**REQUEST FOR STANDING OFFER
DEMANDE D'OFFRE PERMANENTE**

AMENDMENT 1

Title/Sujet Sound Level Monitoring System and Web-based Data Management Service Contract for NRC Montreal Road Campus	
Solicitation No./N. de l'invitation 15-22182	Date March 22 nd 2016
Solicitation Closes/L'invitation prend fin at/à 14 :00 on/le April 11th 2016	Time Zone/Fuseau Horaire EST
Address Enquiries To/Adresser demandes de renseignements à : Contracting Authority - Johnathon Gillis Telephone : (613)993-5506 Email : Johnathon.Gillis@nrc-cnrc.gc.ca

Questions posées à la conférence des soumissionnaires et réponses, 10 mars 2016

E-50 BASE TEMPORAIRE POUR PERCHE

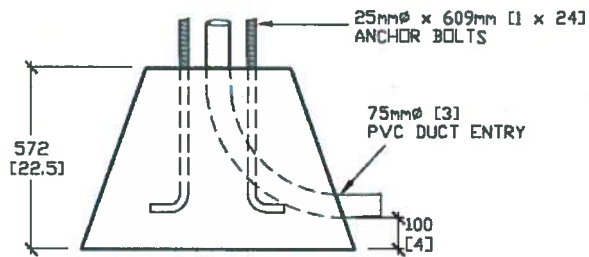
- 17. Le CNRC peut-il donner les caractéristiques techniques des bases de béton illustrées dans le « Schéma USI de la base temporaire E-50 pour perche »?**

Voir ci-dessous. Veuillez prendre note que les bases de béton ont déjà été installées aux emplacements SM 1 et SM 2.

SM 3 :

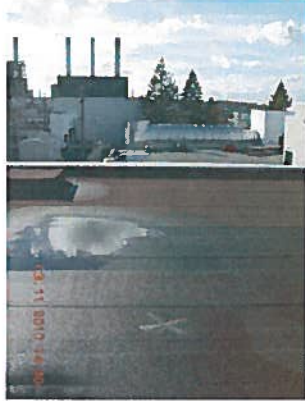
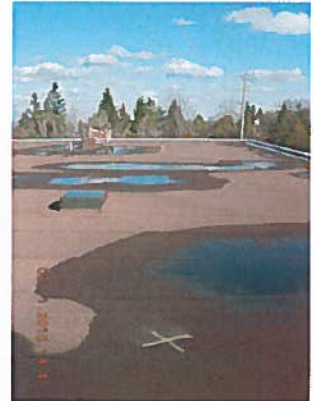
18. Le CNRC peut-il fournir des photos de chaque emplacement?

Voir ci-dessous.
